## Réseau électrique métropolitain

# Étude d'impact sur l'environnement – Réseau Électrique Métropolitain

## Réponses aux questions et commentaires additionnels du MDDELCC

Juillet 2016

Figure 2-1 : Deuxième pont traversant la rivière des Prairies

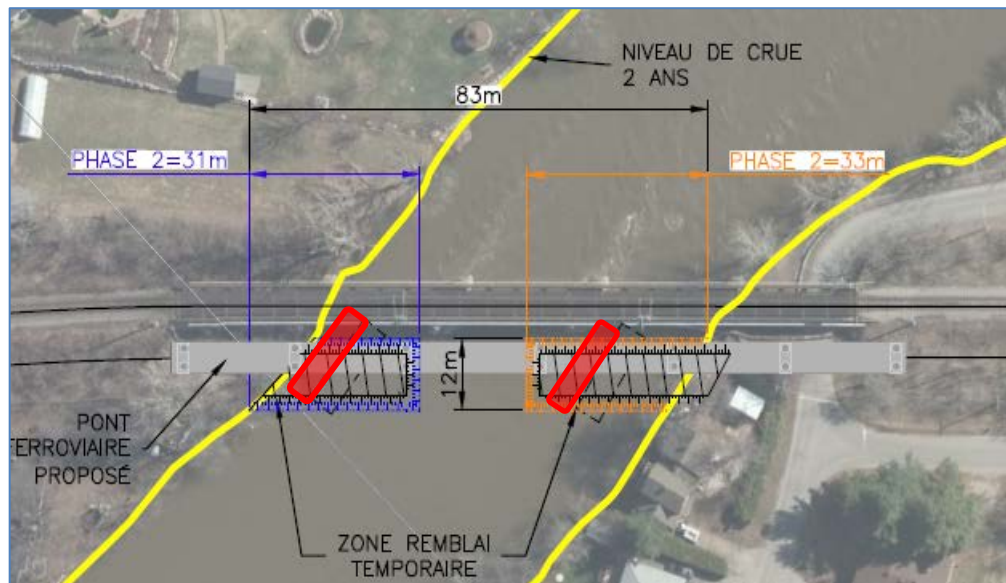
- QC-2** À la figure 7-23, des jetées sont présentées pour la construction ou l'élargissement du pont de chemin de fer. Aucune nouvelle pile n'est montrée, bien que la largeur du cours d'eau à franchir soit considérable sans pile centrale. Pouvez-vous détailler les ouvrages qui devront être réalisés dans le milieu aquatique pour cette traversée (pont 2 de la rivière des Prairies)?
- RE-2** Deux piles de soutien pour le second pont sont proposées à ce stade-ci de la définition du projet sur la figure en question, et sont colorées en rouge sur l'extrait suivant :

Figure 2-2 : Aires préliminaires potentielles des impacts sur le couvert arborescent

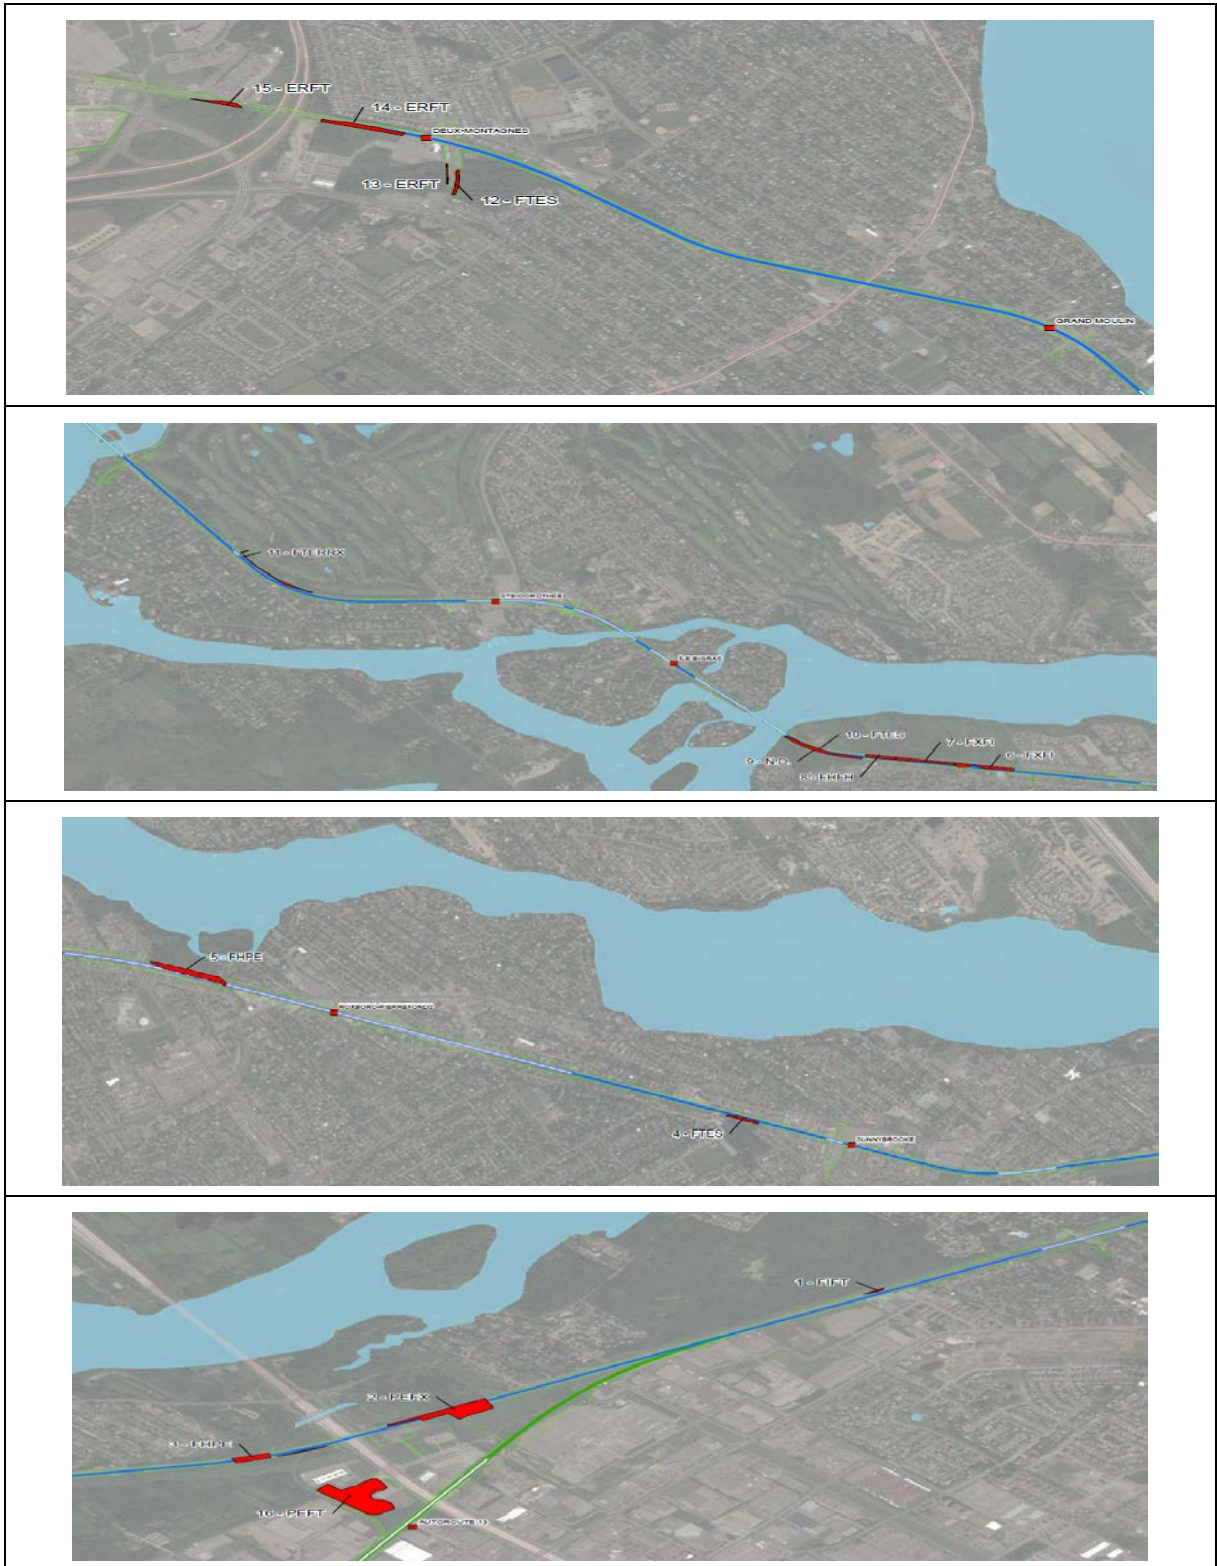
**QC-7** Conformément à ce qui a été exigé pour l'antenne Rive-Sud, veuillez détailler les peuplements perdus en termes de qualité et de quantité (superficie en hectares) en fonction de la carte écoforestière (MRN, 2013). Veuillez aussi classer les peuplements perdus en fonction des types de couvert (feuillu, mélangé, résineux et sans couvert) et des grands stades de développement (jeune, intermédiaire, vieux).

**RE-7** L'analyse des cartes écoforestières superposées aux aires préliminaires de déboisement prévues pour le projet a permis d'estimer la perte de couvert arborescent en fonction des peuplements perdus et de leurs stades de développement (jeune ou vieux), pour les antennes Deux-Montagnes, Sainte-Anne-de-Bellevue et Aéroport. Les résultats de cette analyse sont présentés aux Tableau 2-1, Tableau 2-2 ainsi qu'à la série de Figure 2-2.

Figure 2-4 : Voies routières d'accès actuellement proposées à la station terminale Rive-Sud

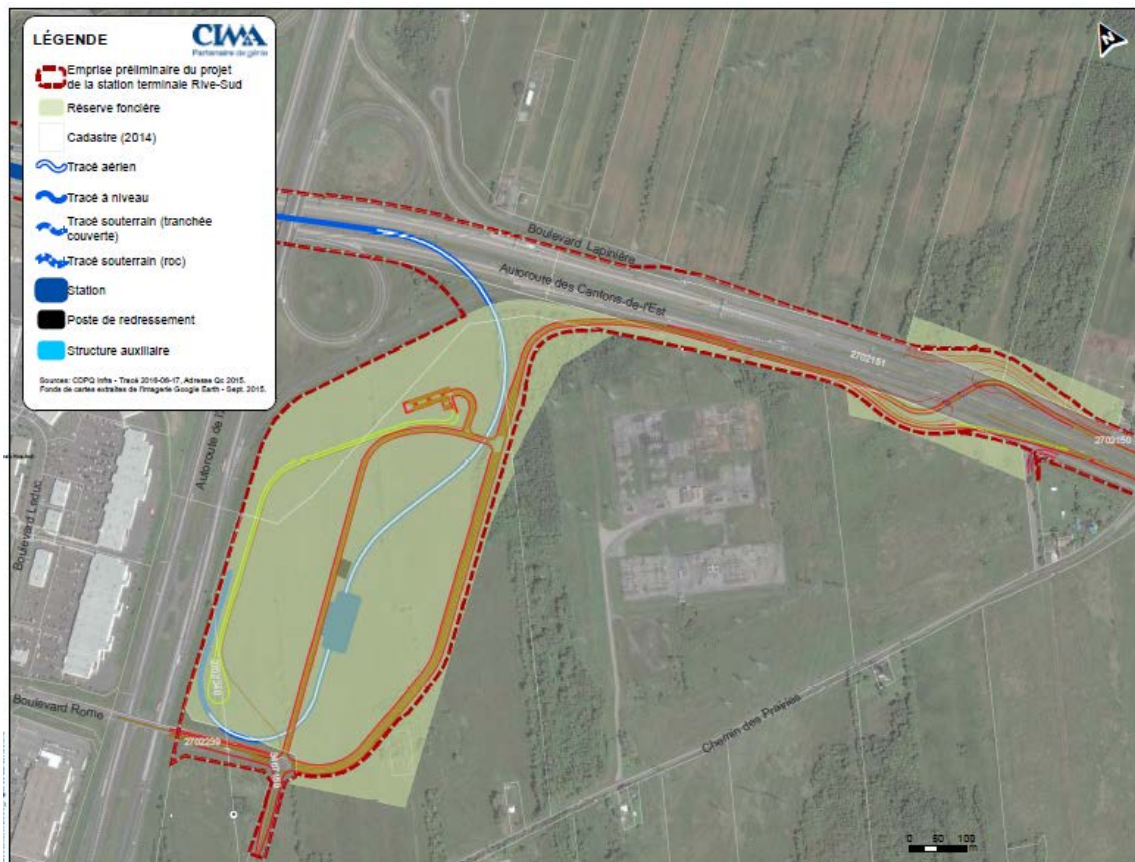
- QC-17** À la section 4.3.3, il est indiqué que des acquisitions sont nécessaires notamment pour les travaux d'aménagement de chemins d'accès. Ce volet n'a pas été développé dans l'étude d'impact et les addendas. Veuillez préciser quels sont les aménagements prévus pour les chemins d'accès.
- RE-17** Les voies d'accès temporaires au chantier pour l'antenne Rive-Sud seront principalement comprises dans l'emprise préliminaire des travaux délimitée (voir les fichiers Shapefiles transmis en accompagnement des réponses à la 2<sup>e</sup> série de questions et de

Concernant les voies routières permanentes d'accès aux stations et stationnements, des stations : terminale Rive-Sud, Panama et Île-des-Sœurs, les Figure 2-4, Figure 2-5 et Figure 2-5 montrent les aménagements prévus, ainsi que leur emprise de travail. Pour la description des aménagements, veuillez vous référer respectivement aux sections 7.2.2.2.1, 7.2.2.2.3 et 7.2.2.2.4 du rapport principal d'EIE.

Les lots suivants seront affectés : 4537666, 4533750, 3467158, 2702212, 2702205, 2702144, 2702145 et 2702148. L'empiètement sur ces lots sera réalisé en appliquant les mesures H-4, H-6, H-16 et H-17 du Tableau 9-3 du rapport principal d'EIE.

Figure 2-8 : Plan préliminaire d'implantation de la station terminale Sainte-Anne-de-Bellevue

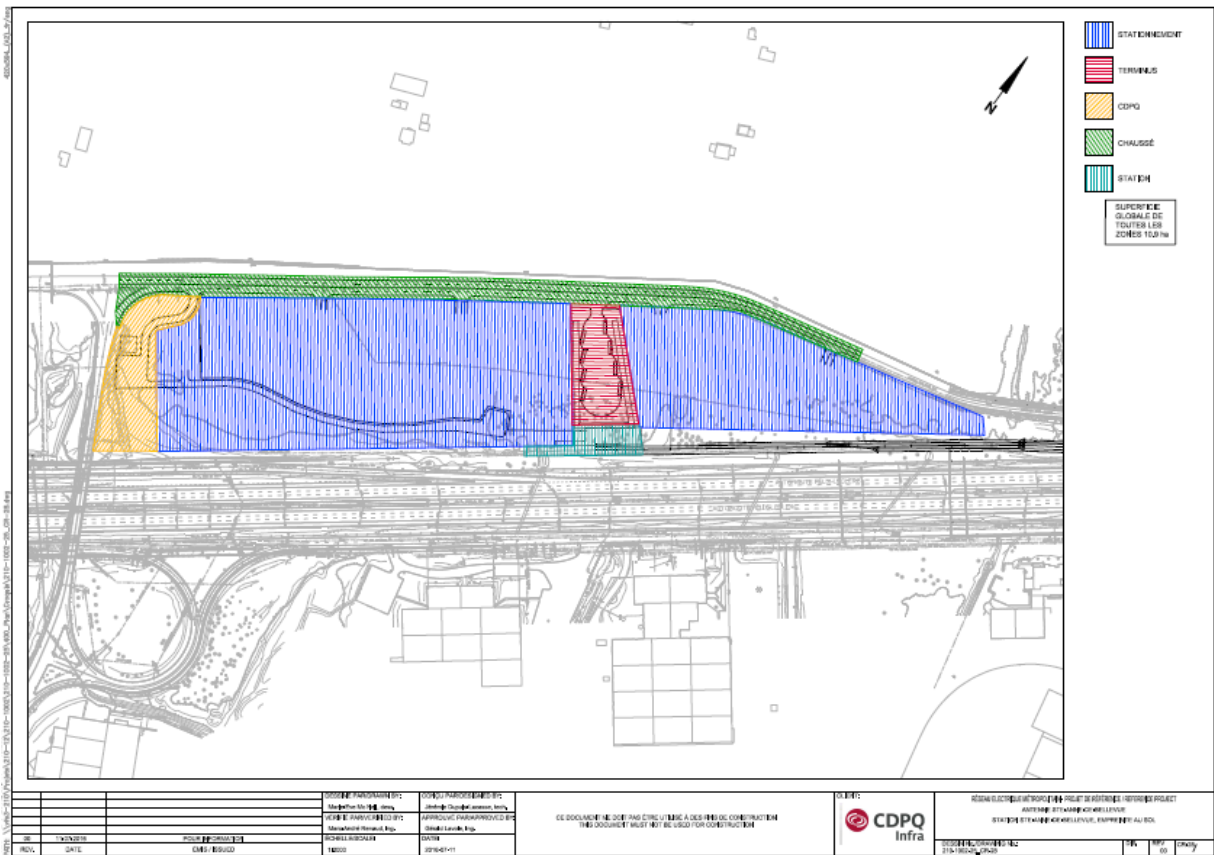
- QC-20** Il y aurait lieu d'illustrer sur une figure l'optimisation de la station terminale Rive-Sud et l'emplacement du bâtiment privé situé au sud-est du site. Veuillez indiquer si les modifications au projet font en sorte de diminuer l'empiètement prévu en territoire agricole protégé? Veuillez préciser la superficie d'empiètement à ce jour incluant tous les équipements prévus.

- RE-20** Ces superficies ont été précisées à la RE-153 du second document de réponses aux questions et commentaires du MDDELCC, déposé en juillet 2016. La Figure 2-7 illustre le plan d'implantation à jour correspondant.
